E0001336 - PE

Keilrippenriemen - Quietschgeräusch

Betrifft:

Änderung an der Synchronisierung für 3., 4. und 5. Gang, an den Schaltgetrieben F25 / F35

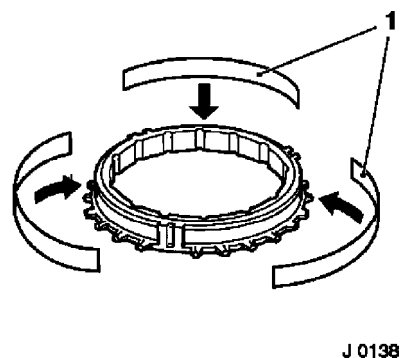
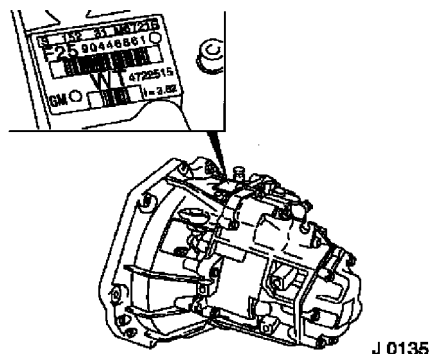
Die Getriebeummern (Seriennummern) sind auf dem Typschild der Getriebe F25 und F35 waagerecht oben auf dem Kupplungsgehäuse angebracht, siehe Bild J 0135.

Geänderte Einbaureihenfolge Synchronisierung für 5. Gang, F25 und F35 Getriebe

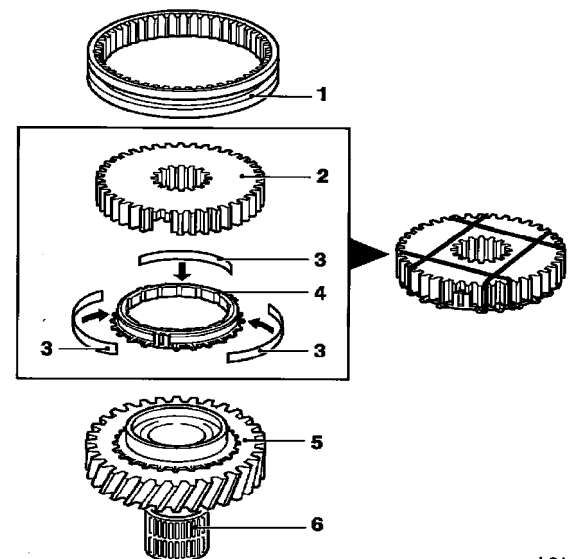
Über die Abteilung "Service Teile" werden für die genannten Getriebe die entsprechenden Teile für die Synchronisierung mit zusätzlichen "Blechstreifen" geliefert. Dadurch ändert sich die Montage und die Einbaureihenfolge geringfügig.

Nachfolgend wird die jeweilige Einbauposition der Blechstreifen zwischen dem Synchronkörper und dem jeweiligen Synchronring beschrieben.

- 1 Schaltmuffe
- 2 Synchronkörper
- 3 Blechstreifen
- 4 Synchronring
- 5 Geschaltetes Zahnrad 5. Gang
- 6 Nadellager

Es ist darauf zu achten, daß sich die drei Blechstreifen bei der Montage nicht verschieben. Dies kann durch das Festspannen des Synchronrings 4 an den Synchronkörper 2 mit zwei Gummibändern, wie im Bild gezeigt, verhindert werden.

Geänderte Einbaureihenfolge Synchronisierung für 3. und 4. Gang F25 und F35 Getriebe

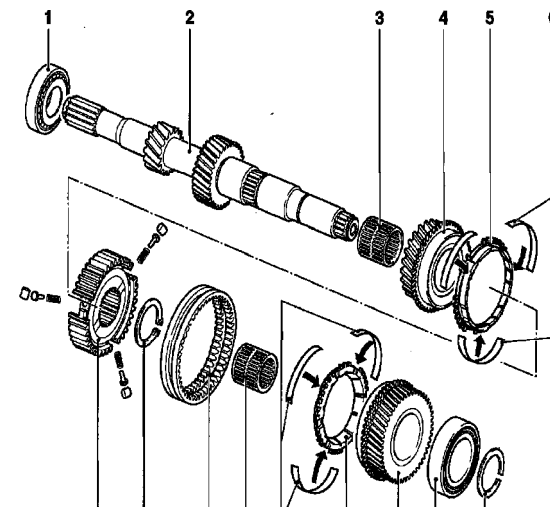
- 1 Zusammenbau Lager
- 2 Antriebswelle
- 3 Nadellager 3. Gang
- 4 Geschaltetes Zahnrad 3. Gang
- 5 Synchronring
- 6 Blechstreifen
- 7 Synchronkörper
- 8 Sicherungsring
- 9 Schaltmuffe
- 10 Nadellager 4. Gang
- 11 Blechstreifen
- 12 Synchronring
- 13 Geschaltetes Zahnrad 4. Gang
- 14 Zusammenbau Lager
- 15 Sicherungsring

Es ist darauf zu achten, daß sich die drei Blechstreifen bei der Montage nicht verschieben.

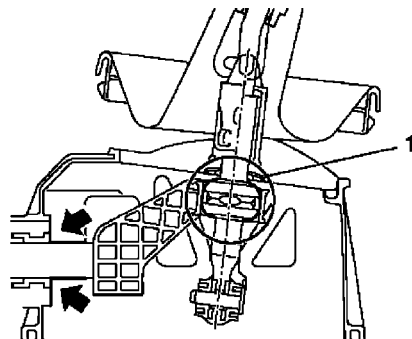
Schwergängige Schaltbetätigung und Geräusche.

Nicht ausreichende Schmierung bzw. Verwendung ungeeigneter Schmiermittel.

Handschalthebel ausbauen und von dem alten Fett reinigen, mit freigegebenem Siliconfett fetten und Handschalthebel wieder einbauen. Zum Ausbau des Handschalthebels Faltenbalg aus Mittelkonsole clipsen. Sicherungsklammer entriegeln und Bolzen entnehmen.

Handschalthebel ausbauen. Bereiche Handschalthebel (1) und Schaltstange (Pfeile) mit Siliconfett (rosa) unter Zuhilfenahme eines Pinsels einfetten. Handschalthebel in Schaltgehäuse einsetzen. Bolzen einsetzen und Sicherungsklammer verriegeln. Faltenbalg in Mittelkonsole einclipsen. Eine Einstellung der Schaltung ist nicht notwendig.

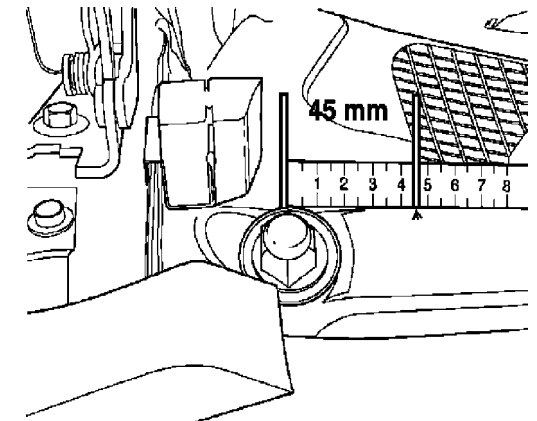
Rechter Wischerarm schlägt über die A-Säule.

Ungünstiges Zusammentreffen von hoher Fahrzeuggeschwindigkeit (ab 140 km/h), Windrichtung und Windstärke.

Zur Positionierung des Stoppers (siehe Abb.), Scheibenwischer im Abstand 45 mm vom Scheibenwischerdrehpunkt markieren.

Scheibenwischerarm in Senkrechtposition bringen.

Stopper mittig zur Markierung anbringen.

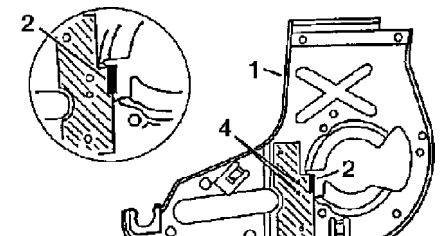
Keine oder unzureichende Funktion, Schlechte Konstruktion
Wischerblätter gehen nicht in Endstellung zurück.

Endstellungsflasche auf der Grundplatte des Wischerzusammenbau kann sich verformen.

Verstärkungssatz montieren und Zusammenbau Kurbelarm ersetzen.

- Schlauch von Scheibenwaschanlage an der Unterseite der Grundplatte (1) aushängen.
- Verstärkungsplatte (3) an Endstellungsflasche (2) positionieren und mit Grippzange stabilisieren.
- Zwei Löcher bohren (4), Durchmesser 3,2 mm, Späne beseitigen und Löcher entgraten.

Zusammenbau Kurbelarm montieren (siehe Abb. nächste Seite)

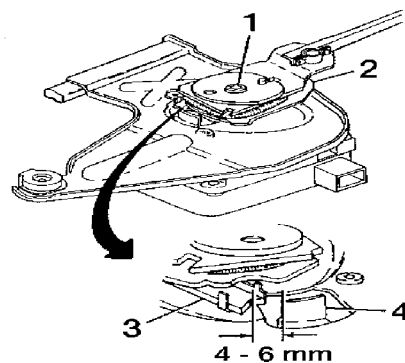
- Stellung des neuen Zusammenbau Kurbelarm (2) mit Altteil vergleichen.
- Neuer Zusammenbau Kurbelarm montieren.
- Der Abstand zwischen Endstellungsauslöser (3) und End-stellungslasche (4) soll 4-6 mm betragen.
- Torxschraube (1) mit 14-17 Nm anziehen, dabei Zusammenbau Kurbelarm und Wischermotor-Welle nicht verdrehen.
- Abstand nochmals kontrollieren !
- Wischergestänge an Zusammenbau Kurbelarm montieren, Schrauben mit 5 Nm anziehen.
- Schlauch von Scheibenwaschanlage an der Unterseite der Grund-platte einhängen.
- Kabelsatzstecker Wischermotor aufstecken.
- Abdeckung Wischerzusammenbau anbringen.
- Funktionsprüfung aller Wischvorgänge.
